【VI-2-別添6-1 漂流防止装置の耐震計算の方針】

補正前	補正後	備考
<p style="writing-mode: vertical-rl; position: absolute; left: 100px; top: 460px;">S2 補 VI-2-別添6-1 R1</p> <p>1. 概要</p> <p>本資料は、漂流防止装置が「実用発電用原子炉及びその附属施設の技術基準に関する規則」第6条及び第51条並びに「実用発電用原子炉及びその附属施設の技術基準に関する解釈」に適合する設計とするため、VI-1-1-3-1-1「発電用原子炉施設に対する自然現象等による損傷の防止に関する基本方針」のうちVI-1-1-3-2-5「津波防護に関する施設の設計方針」にて設定している漂流防止装置が基準地震動S_sによる地震力に対して耐震性を有することを確認するための耐震計算の方針について説明するものである。</p> <p>なお、漂流防止装置は、技術基準規則の第5条及び第50条の対象ではないが、地震後の繰返しの来襲を想定した津波に対し、燃料輸送船及びLLW輸送船を係留できることが要求され、地震後もその機能を保持するため、漂流防止装置が基準地震動S_sによる地震力に対して耐震性を有することを確認する。</p> <p>漂流防止装置の耐震計算結果は、VI-2-別添6-2「漂流防止装置の耐震性についての計算書」に示すとともに、動的地震力の水平2方向及び鉛直方向の組合せに対する各設備の影響評価結果はVI-2-別添6-3「漂流防止装置の水平2方向及び鉛直方向地震力の組合せに関する影響評価」に示す。</p> <p style="text-align: center;">1</p>	<p style="writing-mode: vertical-rl; position: absolute; left: 510px; top: 460px;">S2 補 VI-2-別添6-1 R2</p> <p>1. 概要</p> <p>本資料は、漂流防止装置が「実用発電用原子炉及びその附属施設の技術基準に関する規則（以下「技術基準規則」という。）」第6条及び第51条並びに「実用発電用原子炉及びその附属施設の技術基準に関する解釈」に適合する設計とするため、VI-1-1-3-1-1「発電用原子炉施設に対する自然現象等による損傷の防止に関する基本方針」のうちVI-1-1-3-2-5「津波防護に関する施設の設計方針」にて設定している漂流防止装置が基準地震動S_sによる地震力に対して耐震性を有することを確認するための耐震計算の方針について説明するものである。</p> <p>なお、漂流防止装置は、技術基準規則の第5条及び第50条の対象ではないが、地震後の繰返しの来襲を想定した津波に対し、燃料輸送船及びLL

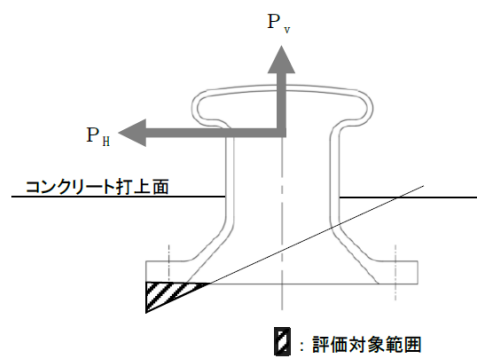
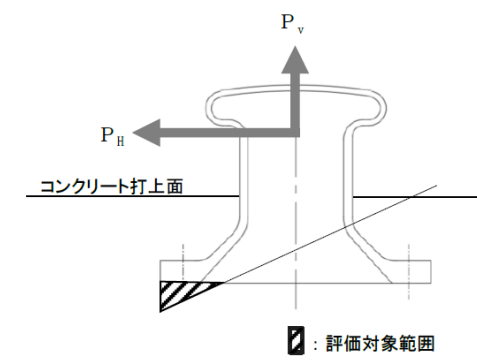
補正前	補正後	備考
<p style="writing-mode: vertical-rl; position: absolute; left: 115px; top: 475px;">S2 補 VI-2-別添6-1 R1</p> <p>4.1.1 入力地震動 漂流防止装置の地震応答解析における入力地震動は、解放基盤表面で定義される基準地震動S_sをもとに、対象構造物の地盤条件を適切に評価したうえで、必要に応じて2次元有限要素法又は一次元波動論により、地震応答解析モデルの入力位置で評価した地震動を設定する。</p> <p>4.1.2 解析方法及び解析モデル 漂流防止装置の解析方法については、構造物と地盤の相互作用を考慮できる連成系の地震応答解析手法とし、地盤及び構造物の地震時における非線形挙動の有無や程度に応じて、線形、等価線形、非線形解析のいずれかにて行う。 評価手法は、「原子力発電所耐震設計技術指針 J E A G 4 6 0 1-1987((社) 日本電気協会) 」に基づき実施することを基本とする。</p> <p>4.2 耐震評価 漂流防止装置は、「3.1 荷重及び荷重の組合せ」にて示す荷重の組合せに対して、「4.1 地震応答解析」で示した地震応答解析により変形量等を算出し、「3.2 許容限界」にて設定している許容限界以下であることを確認する。</p> <p>4.2.1 耐震評価方法 漂流防止装置(係船柱)及び漂流防止装置基礎(荷揚護岸, 多重鋼管杭)の耐震評価方法について示す。</p> <p>(1) 漂流防止装置(係船柱) 漂流防止装置(係船柱)については、「港湾技研資料 No.102 けい船柱の標準設計(案)(運輸省港湾技術研究所, 1970年)」に準拠した評価方法により評価を行う。 評価については、漂流防止装置基礎(荷揚護岸, 多重鋼管杭)の地震応答解析より漂流防止装置(係船柱)設置位置の加速度に基づき、設計用地震力を設定し、構造強度評価を行う。</p> <p>(2) 漂流防止装置基礎(荷揚護岸) 漂流防止装置基礎(荷揚護岸)については、地震応答解析により、変形性評価として、残留変形量に対して評価を行う。</p> <p>(3) 漂流防止装置基礎(多重鋼管杭) 漂流防止装置基礎(多重鋼管杭)については、地震応答解析により、変形性評価として、構造強度評価を行う。</p> <p>4.3 水平2方向及び鉛直方向地震力の考慮 漂流防止装置に関する水平2方向及び鉛直方向地震力の組合せによる影響評価については、VI-2-1-8「水平2方向及び鉛直方向地震力の組合せに関する影響評価方針」の評価方針及び評価方法に基づき行う。</p> <p style="text-align: center;">9</p>	<p style="writing-mode: vertical-rl; position: absolute; left: 525px; top: 475px;">S2 補 VI-2-別添6-1 R2</p> <p>4.1.1 入力地震動 漂流防止装置の地震応答解析における入力地震動は、解放基盤表面で定義される基準地震動S_sをもとに、対象構造物の地盤条件を適切に評価したうえで、必要に応じて2次元有限要素法又は一次元波動論により、地震応答解析モデルの入力位置で評価した地震動を設定する。</p> <p>4.1.2 解析方法及び解析モデル 漂流防止装置の解析方法については、構造物と地盤の相互作用を考慮できる連成系の地震応答解析手法とし、地盤及び構造物の地震時における非線形挙動の有無や程度に応じて、線形、等価線形、非線形解析のいずれかにて行う。 評価手法は、「原子力発電所耐震設計技術指針 J E A G 4 6 0 1-1987((社) 日本電気協会) 」に基づき実施することを基本とする。</p> <p>4.2 耐震評価 漂流防止装置は、「3.1 荷重及び荷重の組合せ」にて示す荷重の組合せに対して、「4.1 地震応答解析」で示した地震応答解析により変形量等を算出し、「3.2 許容限界」にて設定している許容限界以下であることを確認する。</p> <p>4.2.1 耐震評価方法 漂流防止装置(係船柱)及び漂流防止装置基礎(荷揚護岸, 多重鋼管杭)の耐震評価方法について示す。</p> <p>(1) 漂流防止装置(係船柱) 漂流防止装置(係船柱)については、「港湾技研資料 No.102 けい船柱の標準設計(案)(運輸省港湾技術研究所, 1970年)」により評価を行う。 評価については、漂流防止装置基礎(荷揚護岸, 多重鋼管杭)の地震応答解析より漂流防止装置(係船柱)設置位置の加速度に基づき、設計用地震力を設定し、構造強度評価を行う。</p> <p>(2) 漂流防止装置基礎(荷揚護岸) 漂流防止装置基礎(荷揚護岸)については、地震応答解析により、変形性評価として、残留変形量に対して評価を行う。</p> <p>(3) 漂流防止装置基礎(多重鋼管杭) 漂流防止装置基礎(多重鋼管杭)については、地震応答解析により、変形性評価として、構造強度評価を行う。</p> <p>4.3 水平2方向及び鉛直方向地震力の考慮 漂流防止装置に関する水平2方向及び鉛直方向地震力の組合せによる影響評価については、VI-2-1-8「水平2方向及び鉛直方向地震力の組合せに関する影響評価方針」の評価方針及び評価方法に基づき行う。</p> <p style="text-align: center;">9</p>	<p style="text-align: center;">記載の適正化</p>

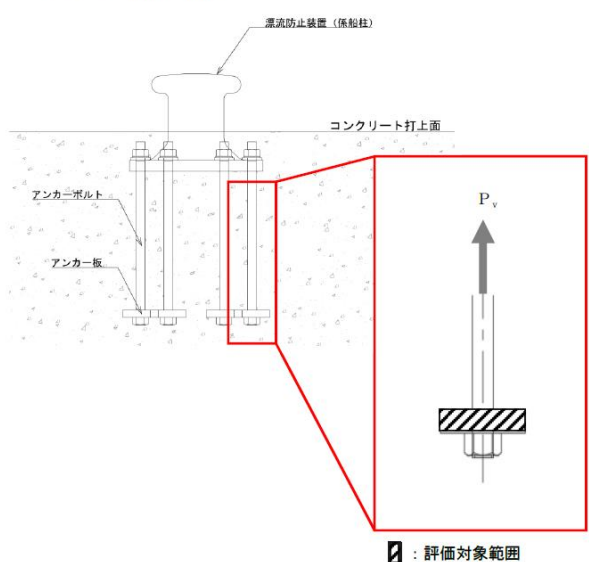
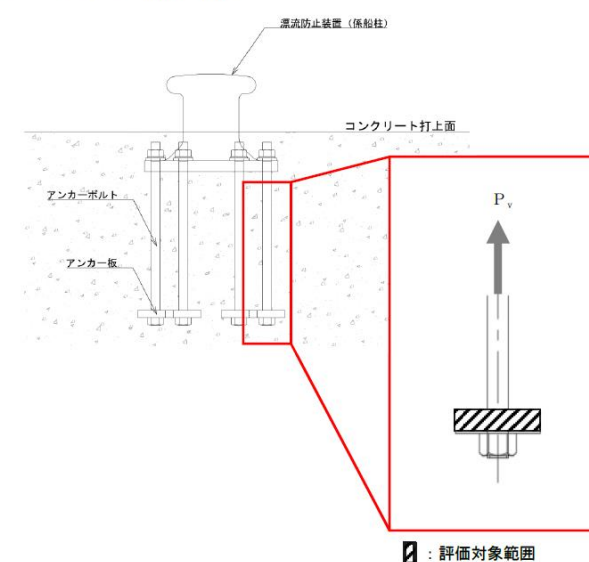
補正前	補正後	備考																																				
<p>3.3 許容限界 漂流防止装置（係船柱）の許容限界は、「3.1 評価対象部位」にて設定した部位に対し、VI-2-別添 6-1「漂流防止装置の耐震計算の方針」にて設定している許容限界に基づき設定する。</p> <p>3.3.1 使用材料 漂流防止措置（係船柱）を構成する各部材の使用材料を表 3-2 に示す。</p> <p style="text-align: center;">表 3-2 使用材料</p> <table border="1" data-bbox="596 800 1136 1005"> <thead> <tr> <th>材料</th> <th>諸元</th> </tr> </thead> <tbody> <tr> <td>係船柱</td> <td>SC450, φ 350</td> </tr> <tr> <td>アンカーボルト</td> <td>SS400, M56×1150</td> </tr> <tr> <td>アンカー板</td> <td>SS400, 225×t45</td> </tr> <tr> <td>コンクリート</td> <td>設計基準強度 24N/mm²</td> </tr> </tbody> </table> <p>3.3.2 許容限界 許容限界は、VI-2-別添 6-1「漂流防止装置の耐震計算の方針」に基づき設定する。</p> <p>(1) 係船柱 係船柱の許容限界は、「鋼構造設計規準—許容応力度設計法—（社）日本建築学会、2005年改定）」及び「J I S G 5 1 0 1 炭素鋼鋳鋼品」を踏まえて表 3-3 のとおり設定する。</p> <p style="text-align: center;">表 3-3 係船柱の許容限界</p> <table border="1" data-bbox="555 1308 1178 1413"> <thead> <tr> <th rowspan="2">材質</th> <th colspan="2">短期許容応力度 (N/mm²)</th> </tr> <tr> <th>曲げ</th> <th>せん断</th> </tr> </thead> <tbody> <tr> <td>SC450</td> <td>205</td> <td>—</td> </tr> </tbody> </table> <p style="text-align: center;">13</p>	材料	諸元	係船柱	SC450, φ 350	アンカーボルト	SS400, M56×1150	アンカー板	SS400, 225×t45	コンクリート	設計基準強度 24N/mm ²	材質	短期許容応力度 (N/mm ²)		曲げ	せん断	SC450	205	—	<p>3.3 許容限界 漂流防止装置（係船柱）の許容限界は、「3.1 評価対象部位」にて設定した部位に対し、VI-2-別添 6-1「漂流防止装置の耐震計算の方針」にて設定している許容限界に基づき設定する。</p> <p>3.3.1 使用材料 漂流防止措置（係船柱）を構成する各部材の使用材料を表 3-2 に示す。</p> <p style="text-align: center;">表 3-2 使用材料</p> <table border="1" data-bbox="1798 800 2338 1005"> <thead> <tr> <th>材料</th> <th>諸元</th> </tr> </thead> <tbody> <tr> <td>係船柱</td> <td>SC450, φ 350</td> </tr> <tr> <td>アンカーボルト</td> <td>SS400, M56×1150</td> </tr> <tr> <td>アンカー板</td> <td>SS400, 225×t45</td> </tr> <tr> <td>コンクリート</td> <td>設計基準強度 24N/mm²</td> </tr> </tbody> </table> <p>3.3.2 許容限界 許容限界は、VI-2-別添 6-1「漂流防止装置の耐震計算の方針」に基づき設定する。</p> <p>(1) 係船柱 係船柱の許容限界は、「鋼構造設計規準—許容応力度設計法—（社）日本建築学会、2005年改定）」及び「J I S G 5 1 0 1 炭素鋼鋳鋼品」に基づき表 3-3 のとおり設定する。</p> <p style="text-align: center;">表 3-3 係船柱の許容限界</p> <table border="1" data-bbox="1757 1308 2380 1413"> <thead> <tr> <th rowspan="2">材質</th> <th colspan="2">短期許容応力度 (N/mm²)</th> </tr> <tr> <th>曲げ</th> <th>せん断</th> </tr> </thead> <tbody> <tr> <td>SC450</td> <td>205</td> <td>—</td> </tr> </tbody> </table> <p style="text-align: center;">13</p>	材料	諸元	係船柱	SC450, φ 350	アンカーボルト	SS400, M56×1150	アンカー板	SS400, 225×t45	コンクリート	設計基準強度 24N/mm ²	材質	短期許容応力度 (N/mm ²)		曲げ	せん断	SC450	205	—	<p style="text-align: center;">記載の適正化</p>

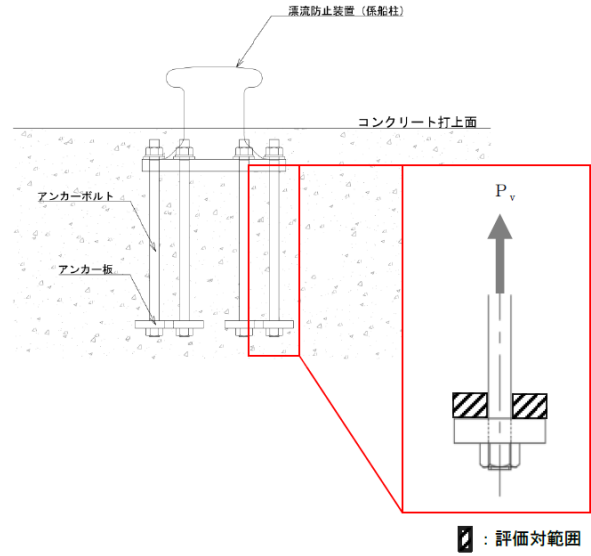
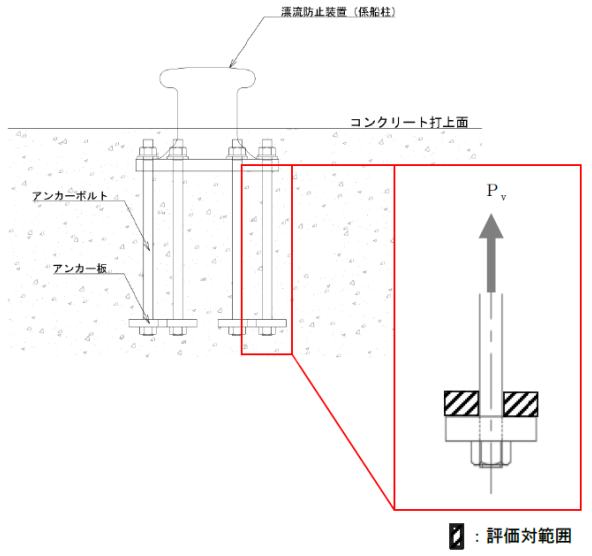
補正前	補正後	備考
<p style="writing-mode: vertical-rl; position: absolute; left: -40px; top: 50%; transform: translateY(-50%);">S2 補 VI-2-別添 6-2 R1</p> <p>3.5.2 アンカーボルト</p> <p>(1) アンカーボルトの引張応力度</p> <p>アンカーボルトに生じる引張応力度は、「港湾技研資料 No.102 けい船柱の標準設計（案）（運輸省港湾技術研究所，1970年）」に基づき，コンクリートの偏心荷重を心外に受ける円形梁として次式により算出し，アンカーボルトの許容限界以下であることを確認する。</p> <p>アンカーボルトのモデル図を図 3-7 に示す。</p> $\sigma_{s2} = P_v \cdot (R_1' + y) / (G_s - G_c / n)$ <p>ここで，</p> <p>σ_{s2} : アンカーボルトに生じる引張応力度 (N/mm²)</p> <p>P_v : 基準地震動 S_s による慣性力の鉛直成分 (N)</p> <p>R_1' : 中心軸からアンカーボルト位置までの距離 (mm)</p> <p>y : 中心軸と中立軸の距離 (mm)</p> <p>G_s : アンカーボルトの中立軸のまわりの断面 1 次モーメント (mm³)</p> <p>G_c : コンクリートの中立軸のまわりの断面 1 次モーメント (mm³)</p> <p>n : アンカーボルトとコンクリートの弾性係数比</p> <p>(2) アンカーボルトのせん断応力度</p> <p>アンカーボルトに生じるせん断応力度は，次式より算出し，アンカーボルトの許容限界以下であることを確認する。</p> $\tau_s = (P_H / N) / (\pi / 4 \cdot \phi_b^2)$ <p>ここで，</p> <p>τ_s : アンカーボルトに生じるせん断応力度 (N/mm²)</p> <p>P_H : 基準地震動 S_s による慣性力の水平成分 (N)</p> <p>N : アンカーボルトの本数 (本)</p> <p>ϕ_b : アンカーボルトの谷径 (mm)</p> <p style="text-align: center;">20</p>	<p style="writing-mode: vertical-rl; position: absolute; left: -40px; top: 50%; transform: translateY(-50%);">S2 補 VI-2-別添 6-2 R2</p> <p>3.5.2 アンカーボルト</p> <p>(1) アンカーボルトの引張応力度</p> <p>アンカーボルトに生じる引張応力度は、「港湾技研資料 No.102 けい船柱の標準設計（案）（運輸省港湾技術研究所，1970年）」を参考に，コンクリートの偏心荷重を心外に受ける円形梁として次式により算出し，アンカーボルトの許容限界以下であることを確認する。</p> <p>アンカーボルトのモデル図を図 3-7 に示す。</p> $\sigma_{s2} = P_v \cdot (R_1' + y) / (G_s - G_c / n)$ <p>ここで，</p> <p>σ_{s2} : アンカーボルトに生じる引張応力度 (N/mm²)</p> <p>P_v : 基準地震動 S_s による慣性力の鉛直成分 (N)</p> <p>R_1' : 中心軸からアンカーボルト位置までの距離 (mm)</p> <p>y : 中心軸と中立軸の距離 (mm)</p> <p>G_s : アンカーボルトの中立軸のまわりの断面 1 次モーメント (mm³)</p> <p>G_c : コンクリートの中立軸のまわりの断面 1 次モーメント (mm³)</p> <p>n : アンカーボルトとコンクリートの弾性係数比</p> <p>(2) アンカーボルトのせん断応力度</p> <p>アンカーボルトに生じるせん断応力度は，次式より算出し，アンカーボルトの許容限界以下であることを確認する。</p> $\tau_s = (P_H / N) / (\pi / 4 \cdot \phi_b^2)$ <p>ここで，</p> <p>τ_s : アンカーボルトに生じるせん断応力度 (N/mm²)</p> <p>P_H : 基準地震動 S_s による慣性力の水平成分 (N)</p> <p>N : アンカーボルトの本数 (本)</p> <p>ϕ_b : アンカーボルトの谷径 (mm)</p> <p style="text-align: center;">20</p>	<p style="text-align: center;">記載の適正化</p>

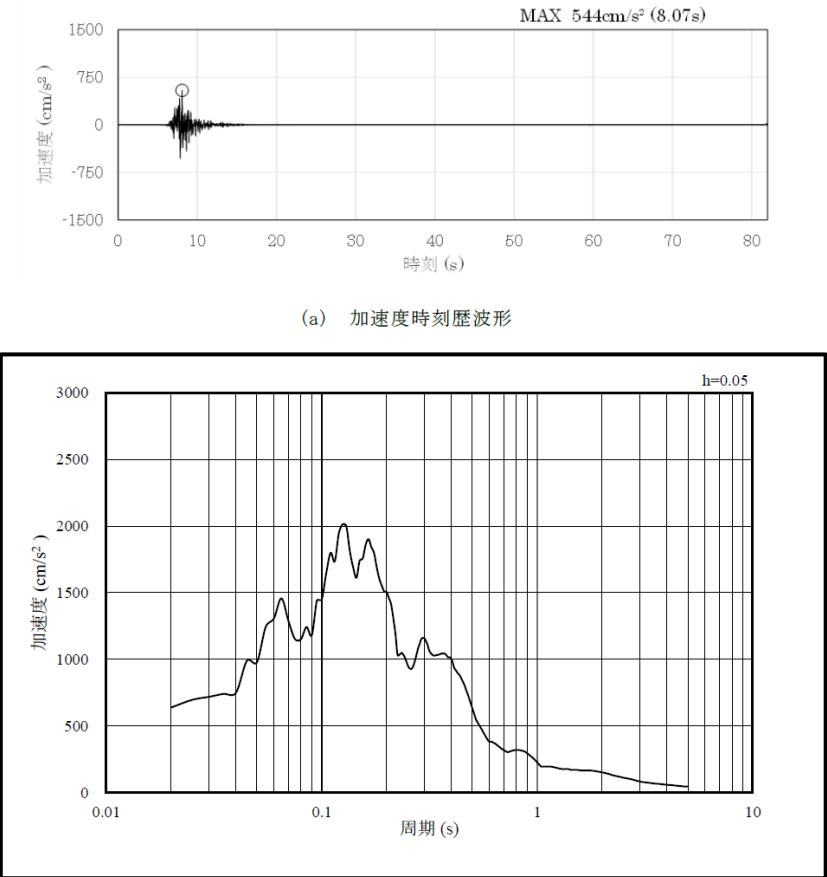
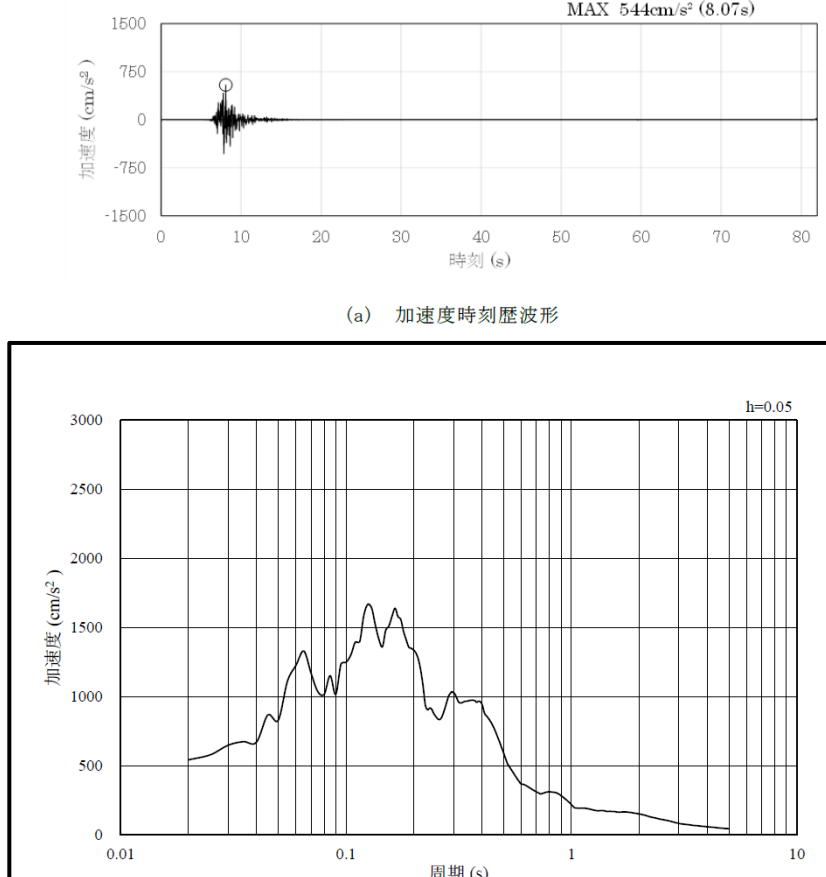
補正前	補正後	備考
<p>3.5.3 アンカー板</p> <p>(1) アンカー板の曲げ応力度</p> <p>アンカー板に生じる曲げ応力度は、「港湾技研資料 No.102 けい船柱の標準設計 (案) (運輸省港湾技術研究所, 1970年)」及び「機械工学便覧 改訂第6版 ((社) 日本機械学会編, 1977年)」に基づき、アンカー板に等分布荷重が作用するとして次式により算出し、アンカー板の許容限界以下であることを確認する。</p> <p>アンカー板のモデル図を図3-8に示す。</p> $p = P_v / \{ \pi / 4 \cdot (4 \cdot \phi_a)^2 - (\pi / 4 \times \phi_a^2) \}$ $\sigma_{st} = \beta \cdot p \cdot (a/2)^2 / t^2$ <p>ここで、</p> <p>p : 等分布荷重 (N/mm²)</p> <p>P_v : 基準地震動 S_s による慣性力の鉛直成分 (N)</p> <p>φ_a : アンカーボルトの呼び径 (mm)</p> <p>σ_{st} : アンカー板に生じる曲げ応力度 (N/mm²)</p> <p>β : 最大応力係数 (= b / a)</p> <p>b : ナット二面幅 (mm)</p> <p>a : アンカー板幅 (mm)</p> <p>t : アンカー板厚 (mm)</p>  <p>図3-8 アンカー板のモデル図</p> <p>22</p>	<p>3.5.3 アンカー板</p> <p>(1) アンカー板の曲げ応力度</p> <p>アンカー板に生じる曲げ応力度は、「港湾技研資料 No.102 けい船柱の標準設計 (案) (運輸省港湾技術研究所, 1970年)」及び「機械工学便覧 改訂第6版 ((社) 日本機械学会編, 1977年)」を参考に、アンカー板に等分布荷重が作用するとして次式により算出し、アンカー板の許容限界以下であることを確認する。</p> <p>アンカー板のモデル図を図3-8に示す。</p> $p = P_v / \{ \pi / 4 \cdot (4 \cdot \phi_a)^2 - (\pi / 4 \times \phi_a^2) \}$ $\sigma_{st} = \beta \cdot p \cdot (a/2)^2 / t^2$ <p>ここで、</p> <p>p : 等分布荷重 (N/mm²)</p> <p>P_v : 基準地震動 S_s による慣性力の鉛直成分 (N)</p> <p>φ_a : アンカーボルトの呼び径 (mm)</p> <p>σ_{st} : アンカー板に生じる曲げ応力度 (N/mm²)</p> <p>β : 最大応力係数 (= b / a)</p> <p>b : ナット二面幅 (mm)</p> <p>a : アンカー板幅 (mm)</p> <p>t : アンカー板厚 (mm)</p>  <p>図3-8 アンカー板のモデル図</p> <p>22</p>	<p>記載の適正化</p>

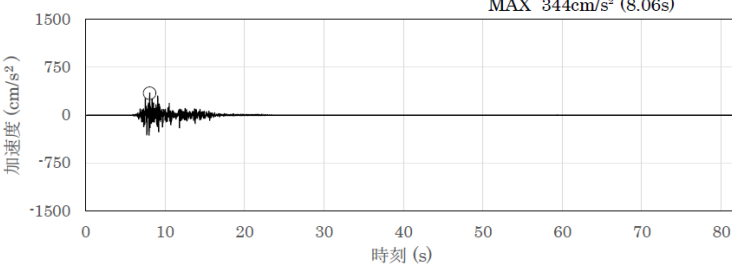
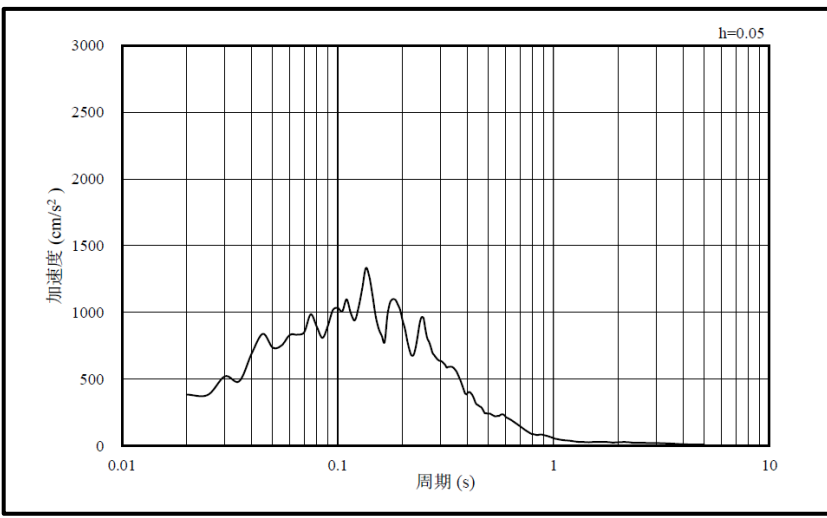
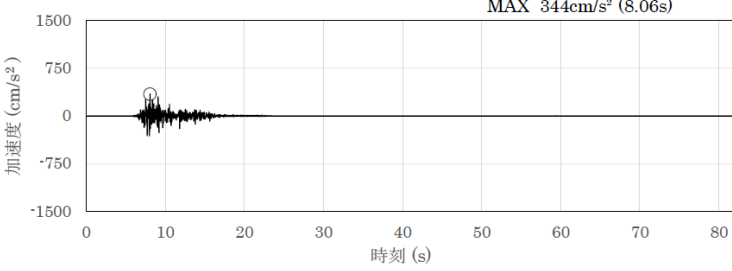
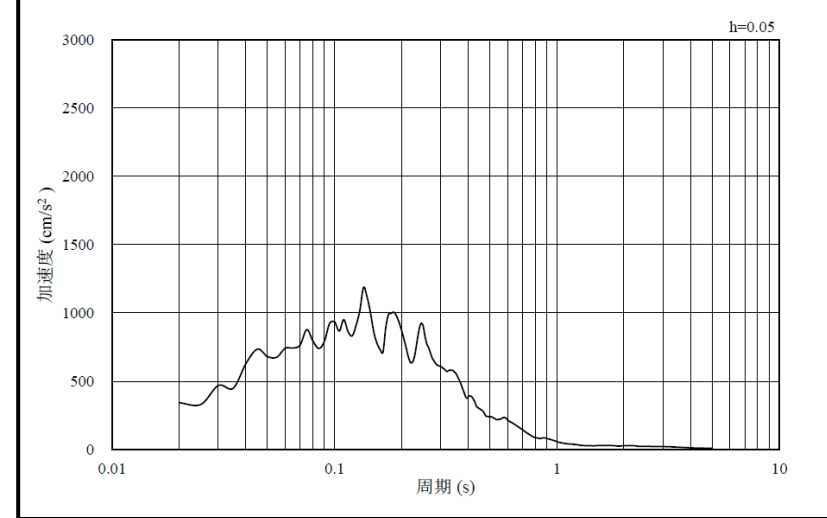
補正前	補正後	備考
<p>(2) コンクリート（アンカー板上面）の支圧応力度 コンクリート（アンカー板上面）に生じる支圧応力度は、「港湾技研資料 No. 102 けい船柱の標準設計（案）（運輸省港湾技術研究所，1970年）」に基づき次式により算出し、コンクリートの許容限界以下であることを確認する。 コンクリート（アンカー板上面）のモデル図を図3-9に示す。</p> $\sigma_c = P_v / \{ (\pi/4) \cdot a^2 \}$ <p>ここで、 σ_c : コンクリート（アンカー板上面）の支圧応力度 (N/mm²) P_v : 基準地震動 S s による慣性力の鉛直成分 (N) a : アンカー板幅 (mm)</p>  <p>図3-9 コンクリート（アンカー板上面）のモデル図</p> <p style="text-align: center;">23</p>	<p>(2) コンクリート（アンカー板上面）の支圧応力度 コンクリート（アンカー板上面）に生じる支圧応力度は、「港湾技研資料 No. 102 けい船柱の標準設計（案）（運輸省港湾技術研究所，1970年）」を参考に次式により算出し、コンクリートの許容限界以下であることを確認する。 コンクリート（アンカー板上面）のモデル図を図3-9に示す。</p> $\sigma_c = P_v / \{ (\pi/4) \cdot a^2 \}$ <p>ここで、 σ_c : コンクリート（アンカー板上面）の支圧応力度 (N/mm²) P_v : 基準地震動 S s による慣性力の鉛直成分 (N) a : アンカー板幅 (mm)</p>  <p>図3-9 コンクリート（アンカー板上面）のモデル図</p> <p style="text-align: center;">23</p>	<p>記載の適正化</p>

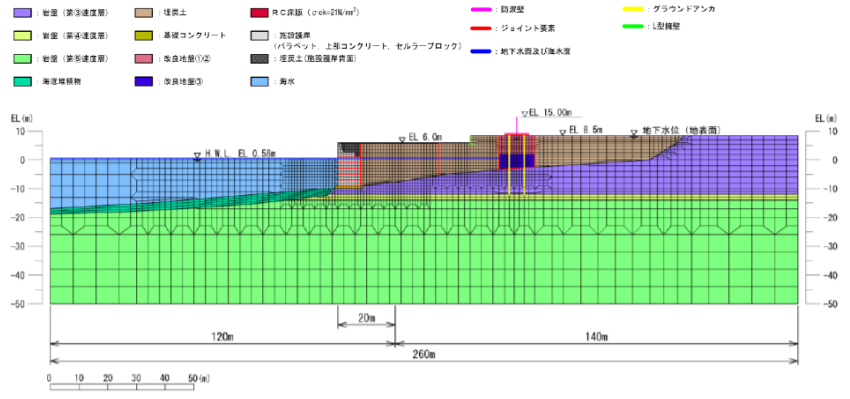
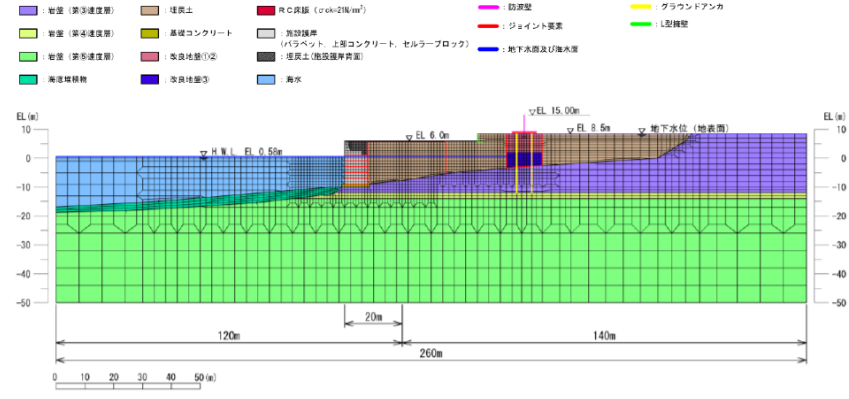
補正前	補正後	備考
<p style="text-align: center;">S2 補 VI-2-別添 6-2 R1</p> <div style="text-align: center;">  <p>(a) 加速度時刻歴波形 MAX 544cm/s² (8.07s)</p> <p>(b) 加速度応答スペクトル h=0.05</p> </div> <p style="text-align: center;">図 3-6 入力地震動の加速度時刻歴波形及び加速度応答スペクトル (水平成分：S s - F 1)</p> <p style="text-align: center;">16</p>	<p style="text-align: center;">S2 補 VI-2-別添 6-2 R2</p> <div style="text-align: center;">  <p>(a) 加速度時刻歴波形 MAX 544cm/s² (8.07s)</p> <p>(b) 加速度応答スペクトル h=0.05</p> </div> <p style="text-align: center;">図 3-6 入力地震動の加速度時刻歴波形及び加速度応答スペクトル (水平成分：S s - F 1)</p> <p style="text-align: center;">16</p>	<p style="text-align: center;">記載の適正化</p>

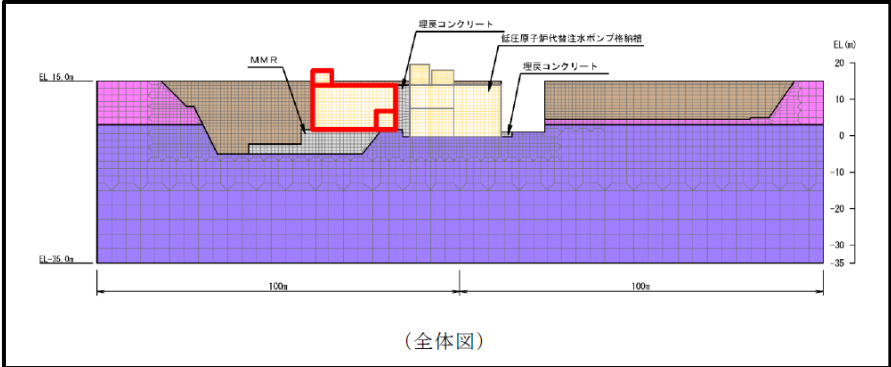
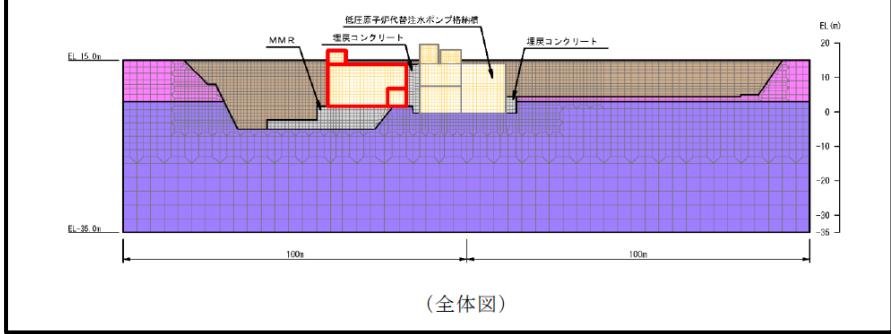
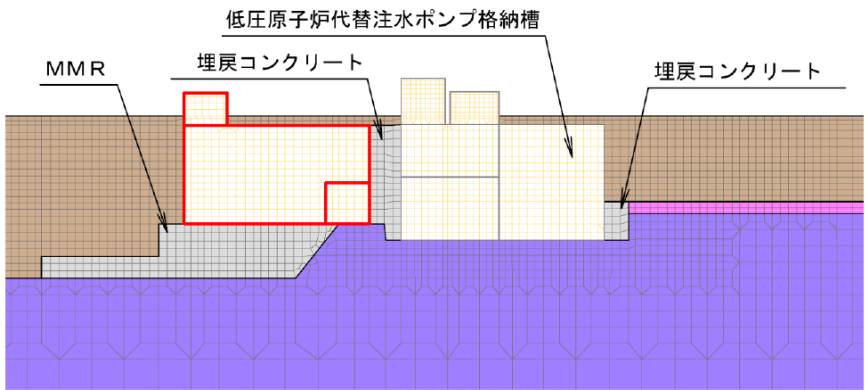
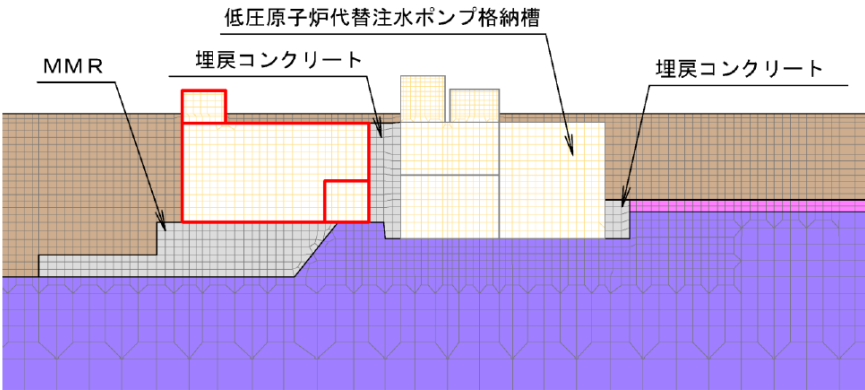
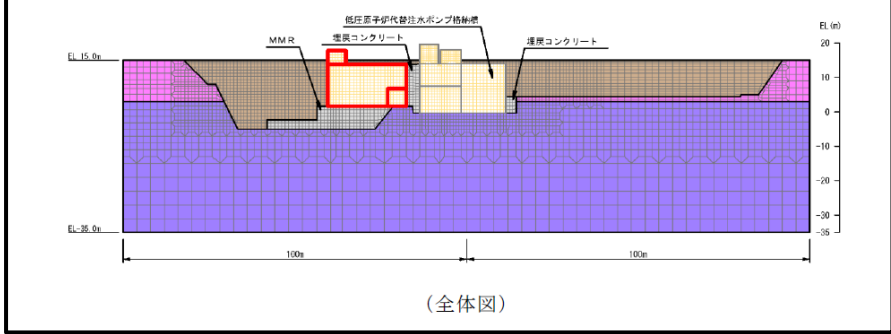
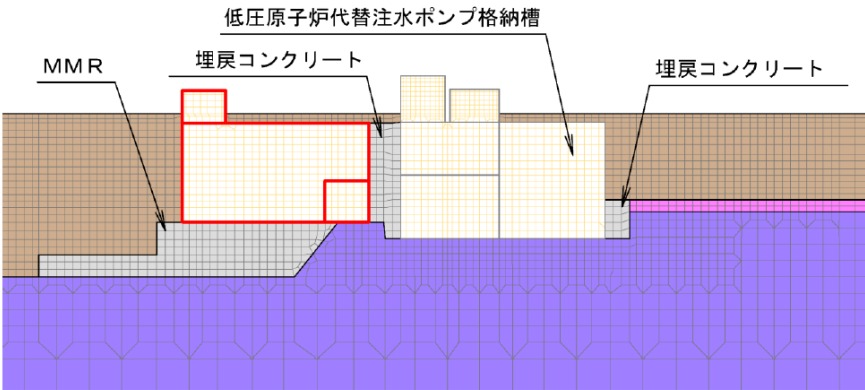
補正前	補正後	備考																																				
<p>3.5.2 使用材料及び材料の物性値 耐震評価に用いる材料定数は、適用基準類を基に設定する。使用材料を表3-4に、材料の物性値を表3-5に示す。</p> <p style="text-align: center;">表3-4 使用材料</p> <table border="1" data-bbox="540 663 1193 768"> <thead> <tr> <th>材料</th> <th>諸元</th> </tr> </thead> <tbody> <tr> <td rowspan="2">鋼管杭</td> <td>φ2200mm (SM570) t=50mm*</td> </tr> <tr> <td>φ2000mm (SM570) t=50mm</td> </tr> </tbody> </table> <p>注記*：「道路橋示方書（I 共通編・IV 下部構造編）・同解説（（社）日本道路協会，平成14年3月）」に基づき，腐食代1mmを考慮する。</p> <p style="text-align: center;">表3-5 材料の物性値</p> <table border="1" data-bbox="540 898 1193 1014"> <thead> <tr> <th>材料</th> <th>単位体積重量 (kN/m³)</th> <th>ヤング係数 (N/mm²)</th> <th>ポアソン比</th> </tr> </thead> <tbody> <tr> <td>鋼管杭</td> <td>77.0*</td> <td>2.0×10⁵*</td> <td>0.3*</td> </tr> </tbody> </table> <p>注記*：コンクリート標準示方書[構造性能照査編]（（社）土木学会，2002年制定）</p> <p>3.5.3 地盤の物性値 地盤の物性値は，VI-2-1-3「地盤の支持性能に係る基本方針」にて設定している物性値を用いる。</p> <p>3.5.4 地下水位 設計地下水位は，VI-2-1-3「地盤の支持性能に係る基本方針」に従い設定する。設計地下水位を表3-6に示す。</p> <p style="text-align: center;">表3-6 設計地下水位</p> <table border="1" data-bbox="546 1381 1166 1486"> <thead> <tr> <th>施設名称</th> <th>設計地下水位</th> </tr> </thead> <tbody> <tr> <td rowspan="2">漂流防止装置基礎 (多重鋼管杭)</td> <td>防波壁より陸側：EL 8.5m*</td> </tr> <tr> <td>防波壁より海側：EL 0.58m</td> </tr> </tbody> </table> <p>注記*：地表面がEL 8.5mよりも低い地点については，地下水位を地表面とする。</p> <p style="text-align: center;">31</p>	材料	諸元	鋼管杭	φ2200mm (SM570) t=50mm*	φ2000mm (SM570) t=50mm	材料	単位体積重量 (kN/m ³)	ヤング係数 (N/mm ²)	ポアソン比	鋼管杭	77.0*	2.0×10 ⁵ *	0.3*	施設名称	設計地下水位	漂流防止装置基礎 (多重鋼管杭)	防波壁より陸側：EL 8.5m*	防波壁より海側：EL 0.58m	<p>3.5.2 使用材料及び材料の物性値 耐震評価に用いる材料定数は，適用基準類を参考を設定する。使用材料を表3-4に、材料の物性値を表3-5に示す。</p> <p style="text-align: center;">表3-4 使用材料</p> <table border="1" data-bbox="1733 657 2398 762"> <thead> <tr> <th>材料</th> <th>諸元</th> </tr> </thead> <tbody> <tr> <td rowspan="2">鋼管杭</td> <td>φ2200mm (SM570) t=50mm*</td> </tr> <tr> <td>φ2000mm (SM570) t=50mm</td> </tr> </tbody> </table> <p>注記*：「道路橋示方書（I 共通編・IV 下部構造編）・同解説（（社）日本道路協会，平成14年3月）」に基づき，腐食代1mmを考慮する。</p> <p style="text-align: center;">表3-5 材料の物性値</p> <table border="1" data-bbox="1733 898 2398 1014"> <thead> <tr> <th>材料</th> <th>単位体積重量 (kN/m³)</th> <th>ヤング係数 (N/mm²)</th> <th>ポアソン比</th> </tr> </thead> <tbody> <tr> <td>鋼管杭</td> <td>77.0*</td> <td>2.0×10⁵*</td> <td>0.3*</td> </tr> </tbody> </table> <p>注記*：コンクリート標準示方書[構造性能照査編]（（社）土木学会，2002年制定）</p> <p>3.5.3 地盤の物性値 地盤の物性値は，VI-2-1-3「地盤の支持性能に係る基本方針」にて設定している物性値を用いる。</p> <p>3.5.4 地下水位 設計地下水位は，VI-2-1-3「地盤の支持性能に係る基本方針」に従い設定する。設計地下水位を表3-6に示す。</p> <p style="text-align: center;">表3-6 設計地下水位</p> <table border="1" data-bbox="1739 1388 2368 1493"> <thead> <tr> <th>施設名称</th> <th>設計地下水位</th> </tr> </thead> <tbody> <tr> <td rowspan="2">漂流防止装置基礎 (多重鋼管杭)</td> <td>防波壁より陸側：EL 8.5m*</td> </tr> <tr> <td>防波壁より海側：EL 0.58m</td> </tr> </tbody> </table> <p>注記*：地表面がEL 8.5mよりも低い地点については，地下水位を地表面とする。</p> <p style="text-align: center;">31</p>	材料	諸元	鋼管杭	φ2200mm (SM570) t=50mm*	φ2000mm (SM570) t=50mm	材料	単位体積重量 (kN/m ³)	ヤング係数 (N/mm ²)	ポアソン比	鋼管杭	77.0*	2.0×10 ⁵ *	0.3*	施設名称	設計地下水位	漂流防止装置基礎 (多重鋼管杭)	防波壁より陸側：EL 8.5m*	防波壁より海側：EL 0.58m	<p>記載の適正化</p>
